プルトニウム燃料第一開発室に係る 核燃料物質使用変更許可申請の概要

令和4年10月13日
国立研究開発法人日本原子力研究開発機構
核燃料サイクル工学研究所
プルトニウム燃料技術開発センター

プルトニウム燃料第一開発室の使用変更許可申請の主な変更項目

図2-1 照射及び炉外評価試験用試料製造関連フローシート(1)

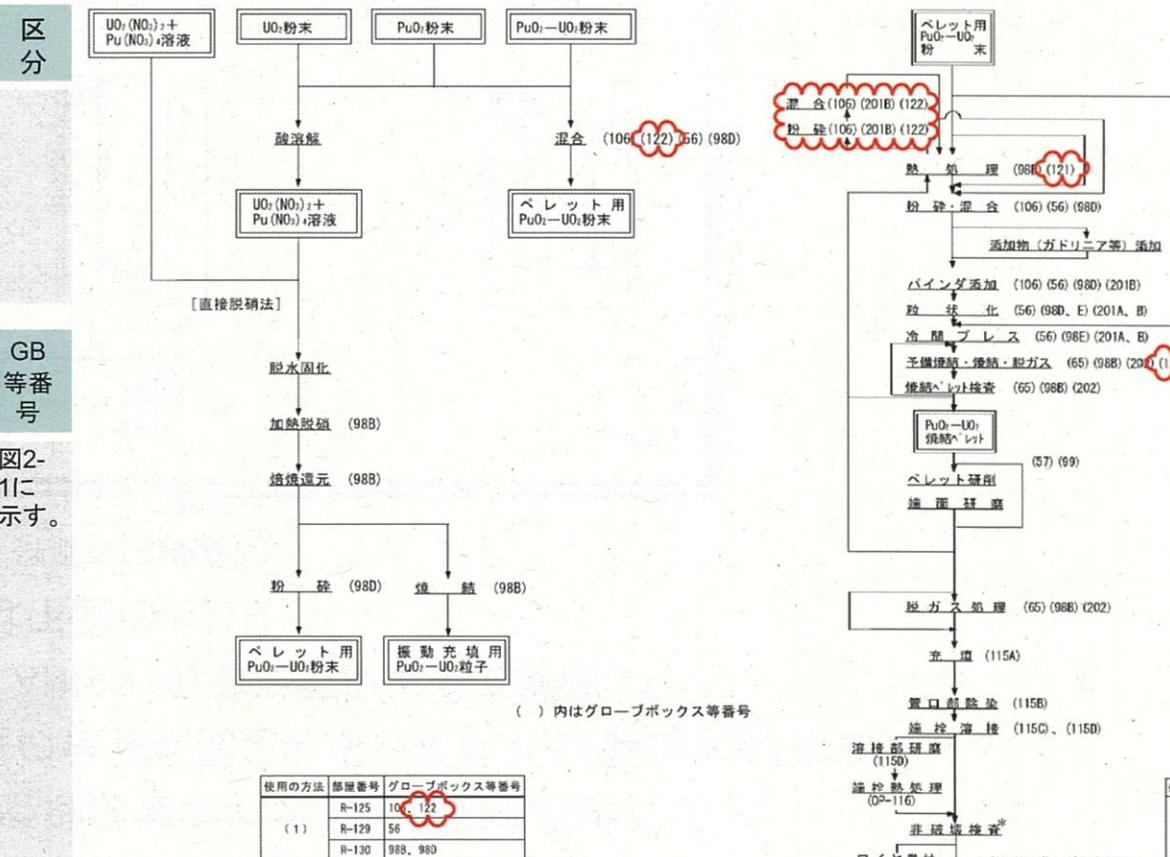
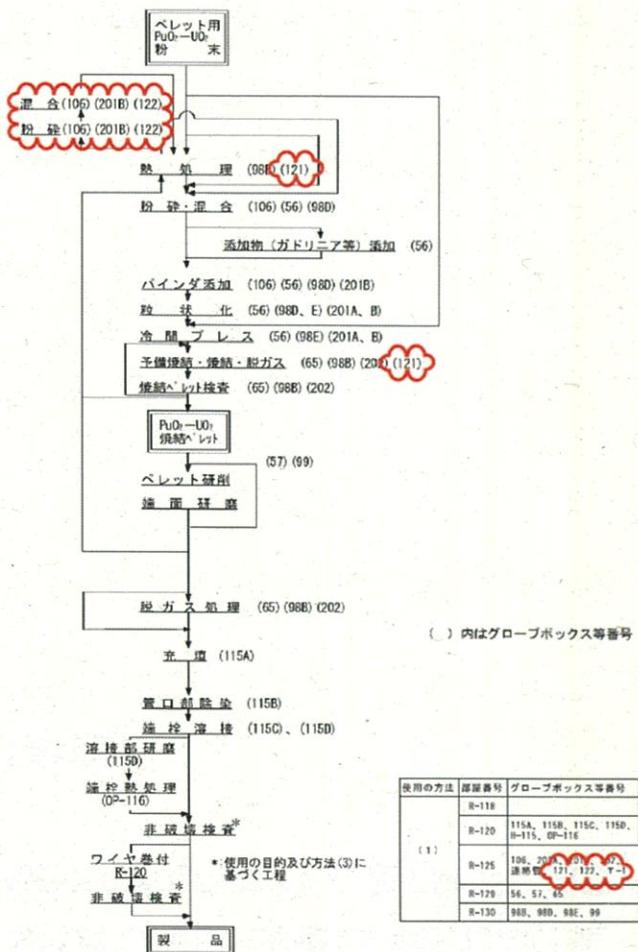
使用の目的番号(8)で使用していたグローブボックスNo.121、122及びT-1を、目的番号(1)で使用するため、当該設備を図2-1 照射及び炉外評価試験用試料製造関連フローシート(1)及び(2)に追加する。

R-125(セラミック室)線源配置概略図

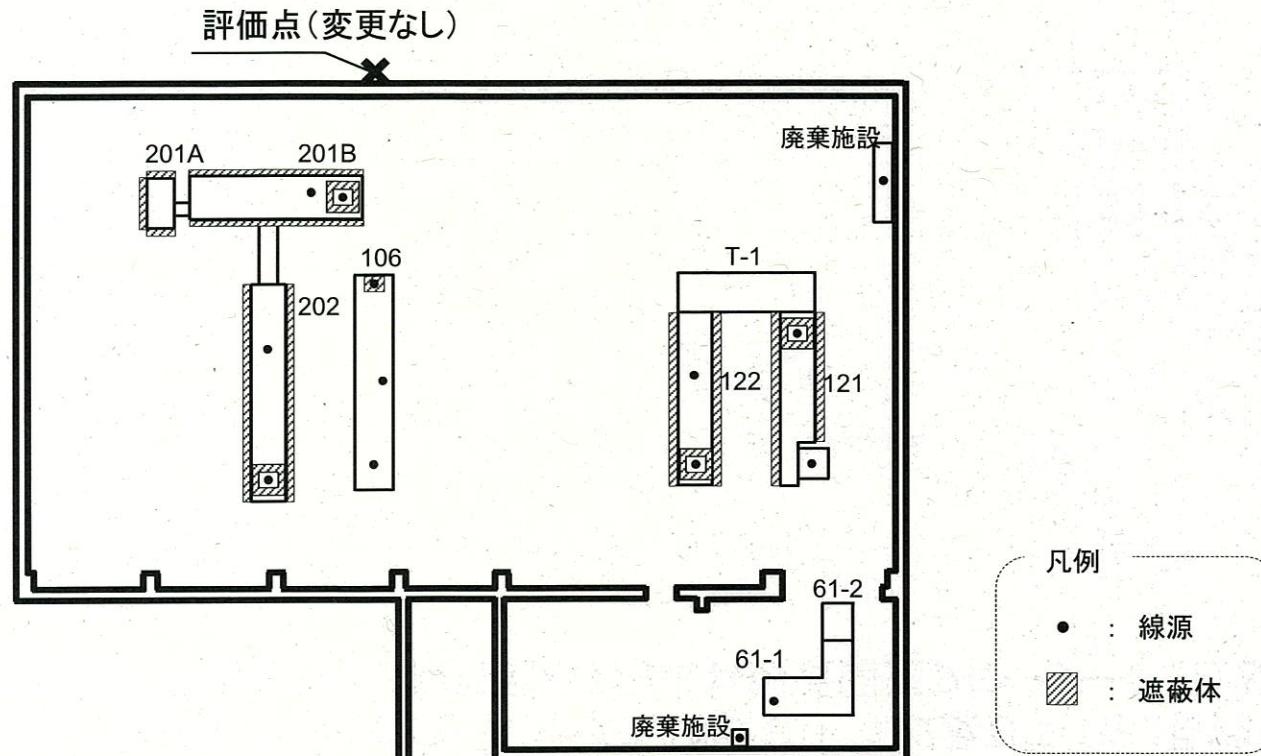
- ・弥生の高濃縮ウランの処理が終了した焙焼還元炉等の設備を、照射及び炉外評価試験用試料製造に使用することに伴い、当該設備に配置する線源をウランからMOX(プルトニウム及びウランの混合酸化物)に変更し、管理区域境界の線量評価を再計算する。
- ・線源組成は、核燃料物質の保管期間を考慮し変更する(詳細は4.1参照)。
- ・線量率は、一次元コード「ANISN」の球モデル体系で評価した。
- ・セラミック室の線源配置は下図のとおり。

図2-6 プルトニウム燃料第一開発室 管理区域境界の線量評価モデル
(線源: グローブボックスNo. 106、202、121、122、61-1)

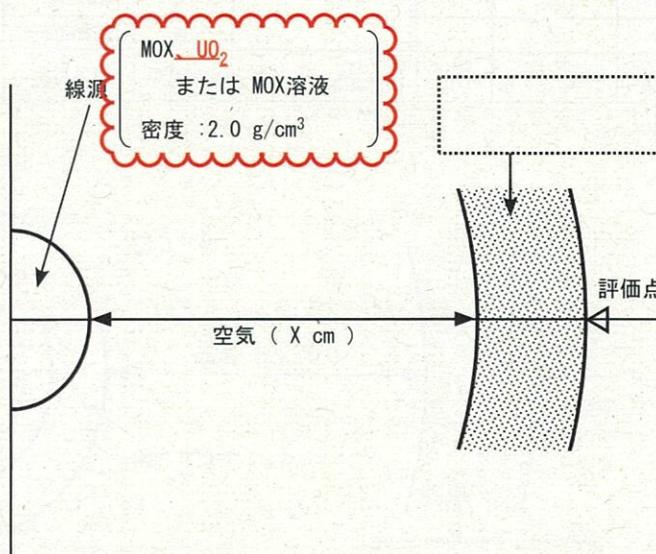
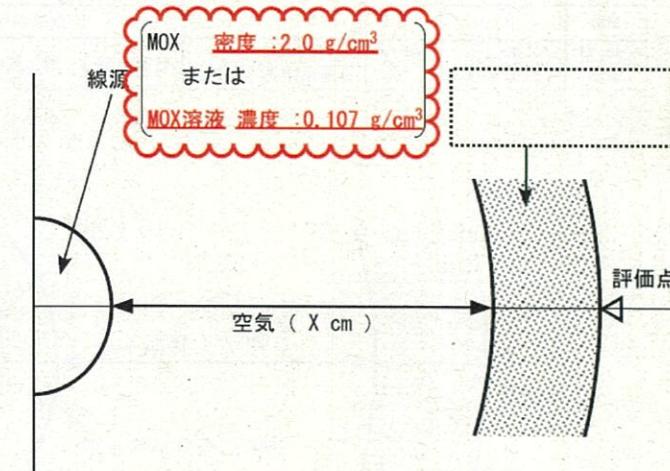
- ・線源組成の変更に伴い、線源表面からの空気層の距離を変更する。(線源中心からの距離に変更なし)

グローブボックスNo.	装置名称	線源物質	Pu* (kg)	酸化物重量 (kg)	空気 (cm)
106	混合装置	MOX			657
106	粉碎・混合装置	MOX			849
202	焼結装置	MOX			643
121	焙焼還元炉	MOX			1,485
122	混合装置	MOX			1,096
61-1	分析廃液処理装置	MOX溶液			1,711

図2-7 プルトニウム燃料第一開発室 管理区域境界の線量評価モデル
(線源:一時保管庫)

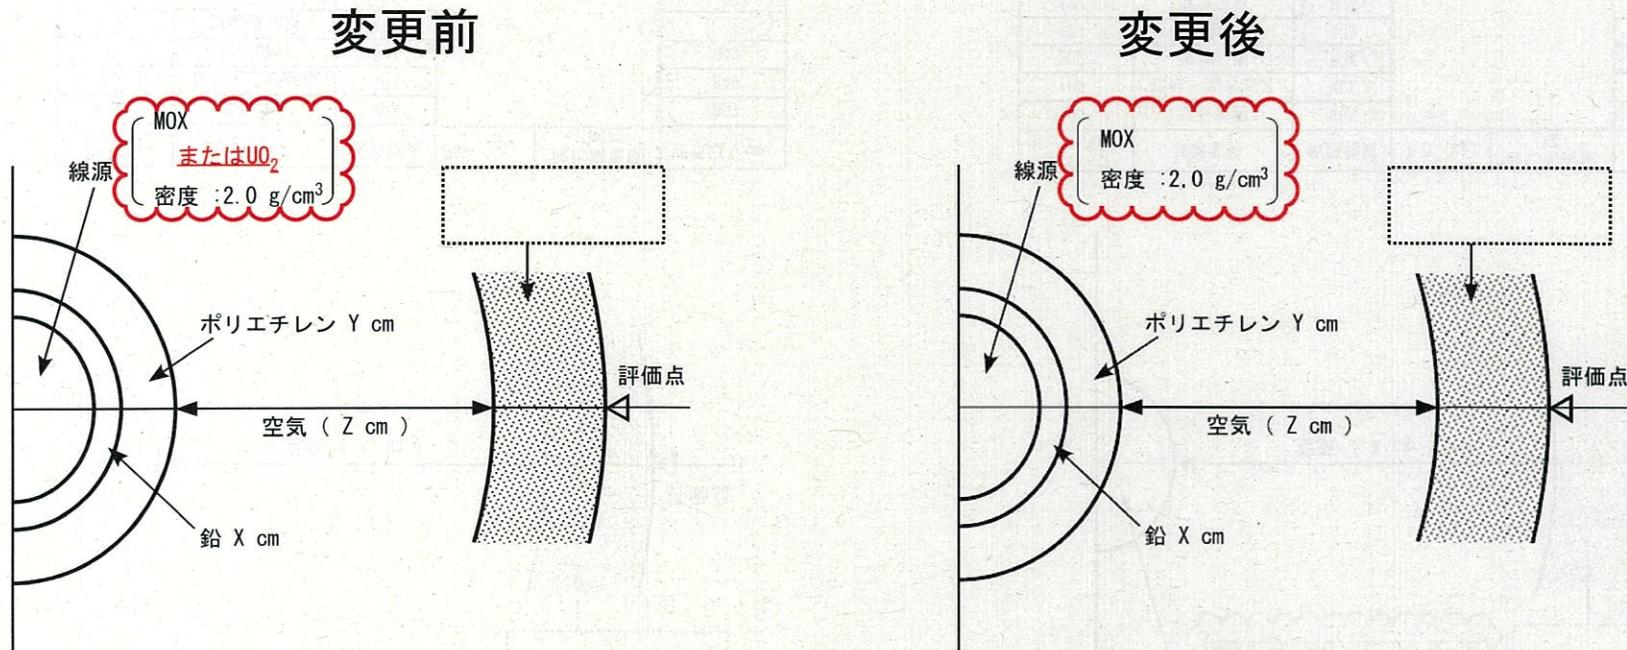
- ・線源組成の変更に伴い、線源表面からの空気層の距離を変更する。(線源中心からの距離に変更なし)

グループ ボックスNo.	装置名称	線源物質	Pu*(kg)	酸化物重量(kg)	鉛(X cm)	ポリエチレン(Y cm)	空気(Z cm)
201B	一時保管庫	MOX			3	20	205
202	一時保管庫	MOX			3	20	884
121	一時保管庫	MOX			2	11	1 286
122	一時保管庫	MOX			2	11	1 208

プルトニウム燃料第一開発室 1階平面図

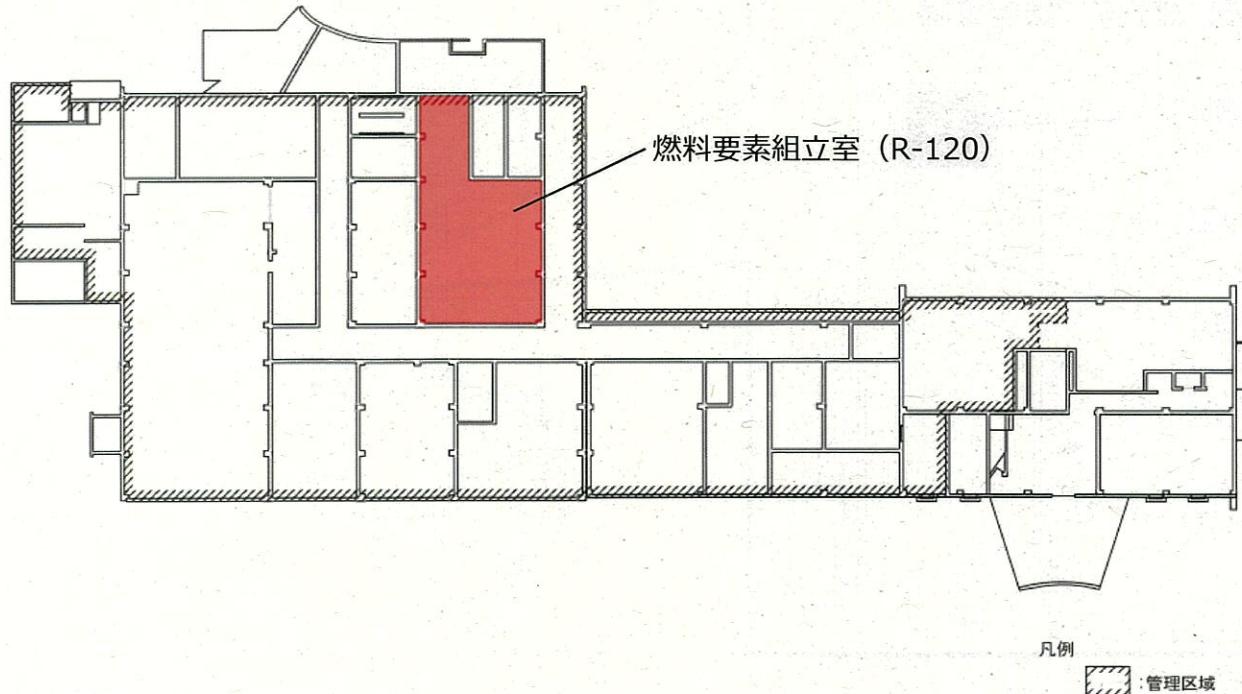
- ・測定装置を使用する際は、使用場所である燃料要素組立室(R-120)に運搬して設置する。
- ・設置する際は、耐震重要度分類Cクラスの地震力(静的水平震度0.24)に対して転倒及び横滑り対策を講じる。

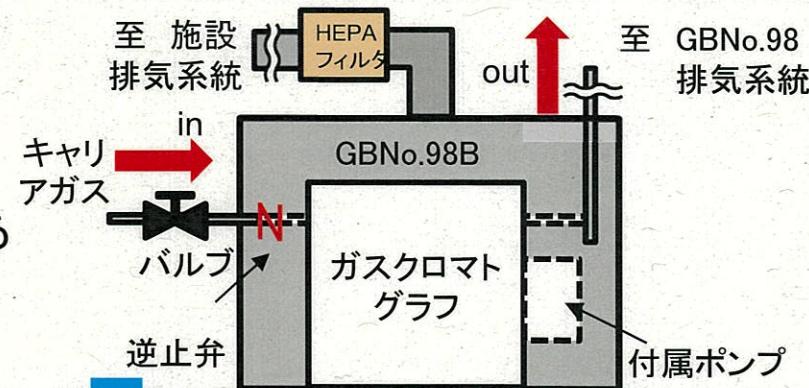
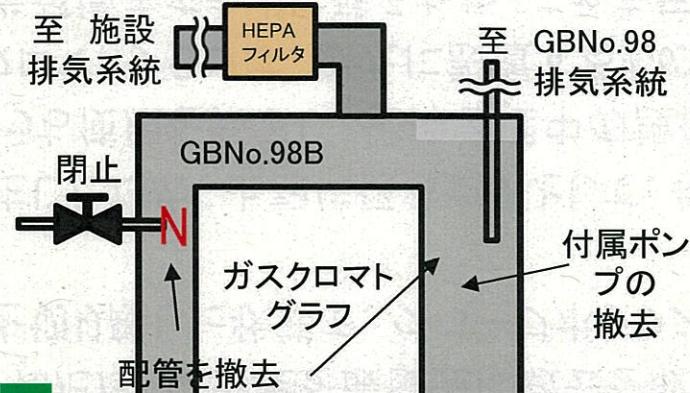
- ・当該ガスクロマトグラフは、グローブボックスから撤去するものとして、令和2年10月15日付け原規規発第2010158号において、使用変更許可申請書の使用施設の設備から削除された。
- ・その後、解体に着手したものの、当初想定よりも大型の電動工具で切断する必要があることがわかり、グローブやグローブボックス構成材の損傷が懸念されたため、安全を最優先に撤去を取り止め、当該ガスクロマトグラフに係る配管、電源ケーブルを切り離した状態で、グローブボックスNo.98B内に保管することとした。
- ・この結果、現物と現行の使用変更許可の間に不整合が生じたため、上記に係る変更として、使用施設の位置、構造及び設備のうち、使用施設の設備のうち使用を終了し、維持管理中の設備に、ガスクロマトグラフを追加する。(すなわち、当該ガスクロマトグラフは、新たに設置するものではなく、現行の許可において撤去を前提に削除された設備が撤去できずに残るため、これを反映するもの。)

- 設備の設置状態は基本的に変更はなく、閉じ込めも従来通りグローブボックスにより担保。
- ガス配管、電源等を切断し、誤作動等による火災等のおそれではなく、設備内に核燃料物質の滞留もない。
- 設備は使用できず、既存設備への影響もない状態。

- 上記状態を反映すべく、維持管理中の設備に記載を追加する。

名 称	個 数	設 置・保 管 場 所	維 持 管 理 状 态	名 称	個 数	設 置・保 管 場 所	維 持 管 理 状 态
記載なし				ガスクロマトグラフ	1	R-130	配管、電源ケーブルを切り離した状態で グローブボックスNo.98B内に保管する。

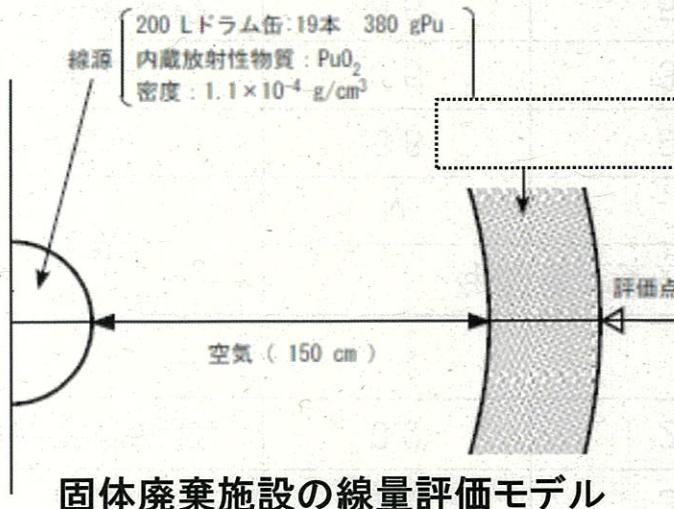
- ・線源組成を変更し、固体廃棄物一時保管室の管理区域境界の線量を再評価した。
- ・使用した計算コード等は1.8項と同様である。
- ・200 Lドラム缶本数(19本)、Pu量(20 gPu/缶)、線量評価モデルに変更はない。

変更前
 $3.4 \times 10^{-1} \text{ mSv}/3\text{か月}$

変更後
 $4.8 \times 10^{-1} \text{ mSv}/3\text{か月}$

直接線計算モデル図

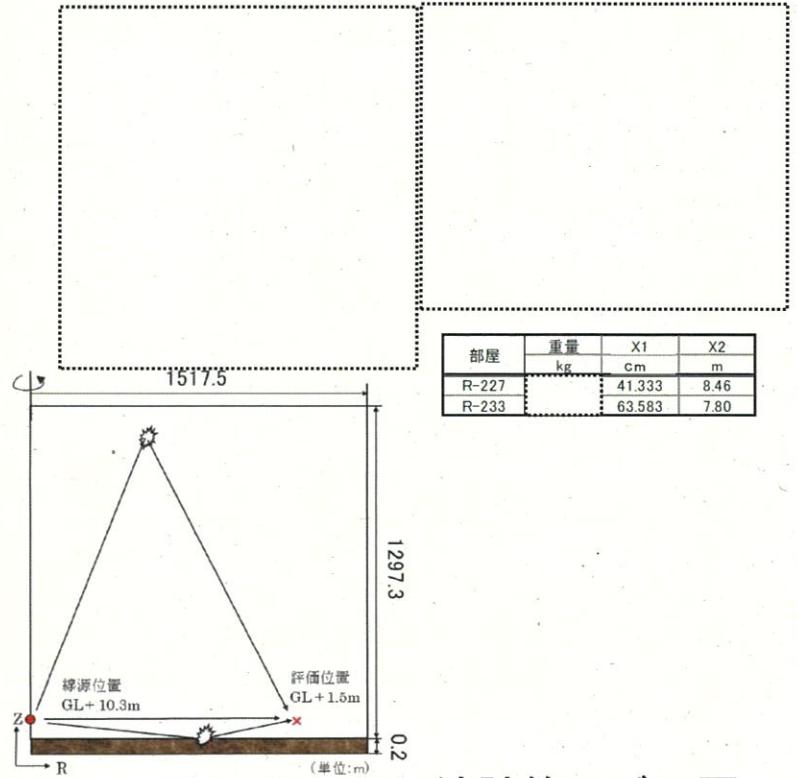
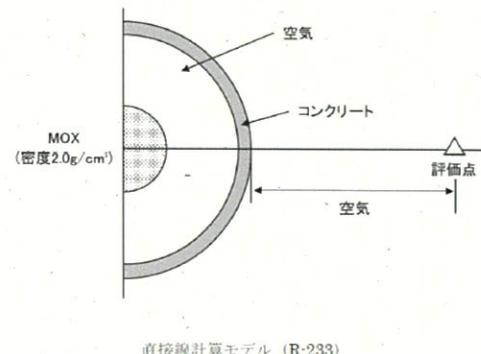
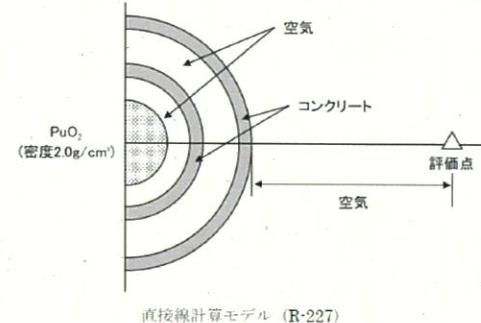
- ・線源組成を変更し、プルトニウム・ウラン貯蔵施設及び原料貯蔵設備からの周辺監視区域境界(16方位)における直接線及びスカイシャイン線による環境線量を再評価した。
- ・線源重量は、最大取扱量及び核的制限値から算出した。
- ・これまでPu1周辺の建物の遮蔽効果を考慮し直接線を無視していたが、燃料製造機器試験室が廃止になったこと及び他施設との横並び等を踏まえ、直接線を考慮した。
- ・計算コードは、直接線には一次元コード「ANISN」、スカイシャイン線には二次元コード「DOT3.5」と「DOT3.5」の接続計算を用いた。

変更前	変更後
Pu-1	1.1×10^{-2}	4.4×10^{-2}
研究所合計	2.9×10^{-1}	3.3×10^{-1}
